HTTR 原子炉施設
設置許可基準規則への適合性について
第12条(安全施設)等

令和2年6月12日

日本原子力研究開発機構 大洗研究所
高温ガス炉研究開発センター
高温工学試験研究炉部

第 6、12、28 条：安全施設（安全上の機能別重要度分類、重要安全施設）

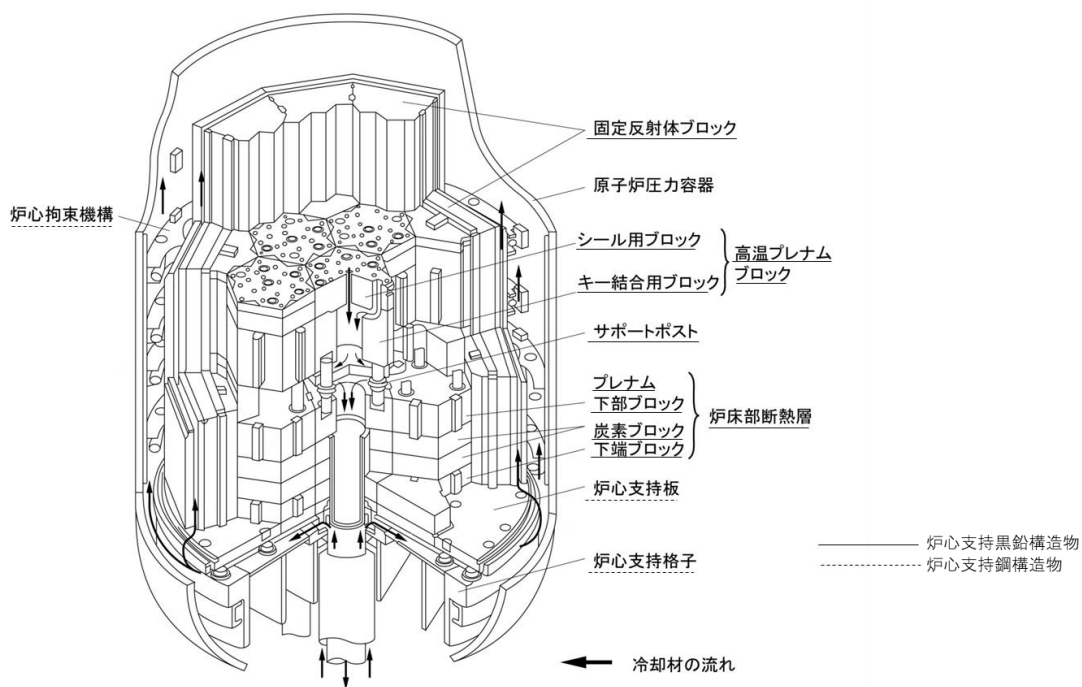
固定反射体ブロックの安全上の重要度分類はPS-2か。

また、固定反射体ブロックは炉心支持黒鉛構造物の一部との理解でよいか、その他の炉心支持黒鉛構造物は何か。

炉心支持黒鉛構造物は、固定反射体ブロック、高温プレナムブロック、サポートポスト、炉床部断熱層（プレナム下部ブロック、炭素ブロック、下端ブロック）から構成される（下図参照）。これらの炉心支持黒鉛構造物の安全上の重要度分類は、PS-1として分類したサポートポストを除き、PS-2に分類している。
